PI 2124

PRODUCT INFORMATION

MODIFICA DELLE CANNE DEI CILINDRI PER SCANIA DC09 / DC13

Fig. 1: Versione precedente
N. art. 89 911 110

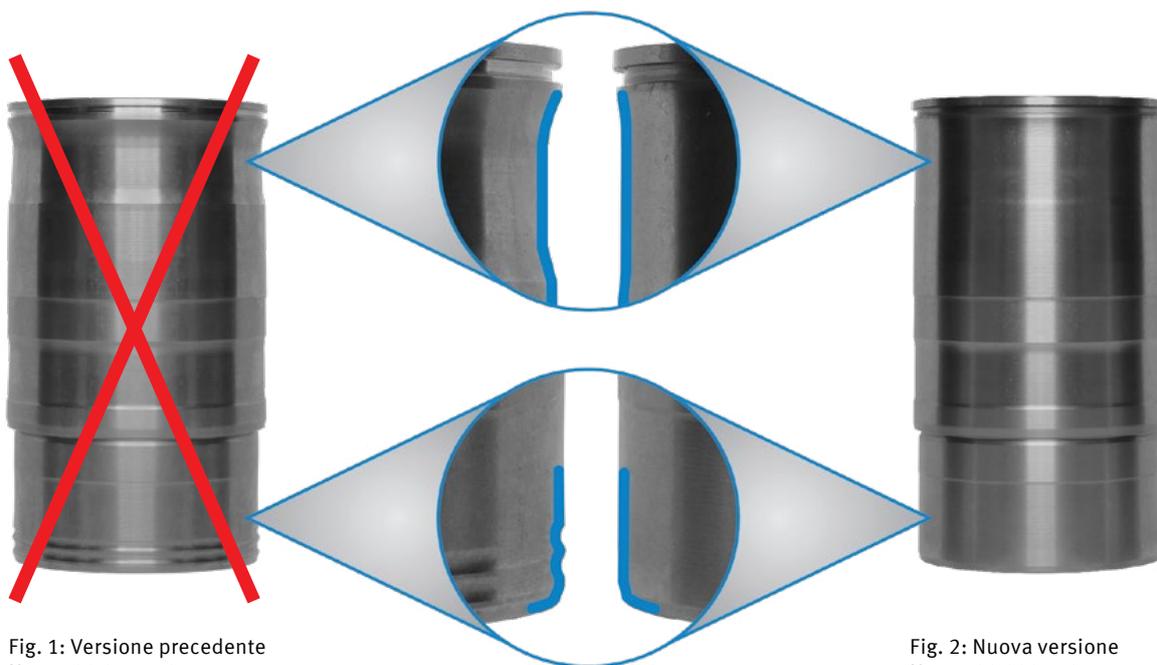
Le canne dei cilindri (N. art. 89 911 110) sono state rielaborate. In due punti è stato adeguato il contorno esterno della nuova variante (N. art. 89 939 110). Questi miglioramenti riducono la comparsa di cavitazione e aumentano quindi la durata delle canne dei cilindri. Le tolleranze funzionali rimangono le stesse e la vecchia versione può ancora essere utilizzata.

La cavitazione è un fenomeno in cui si formano piccole bolle di vapore in un liquido e si sgonfiano nuovamente ("implodono"). L'implosione di queste bolle provoca scosse di pressione sulla parete esterna delle canne dei cilindri. Ciò può portare ad una maggiore usura della superficie e quindi a una riduzione della durata.
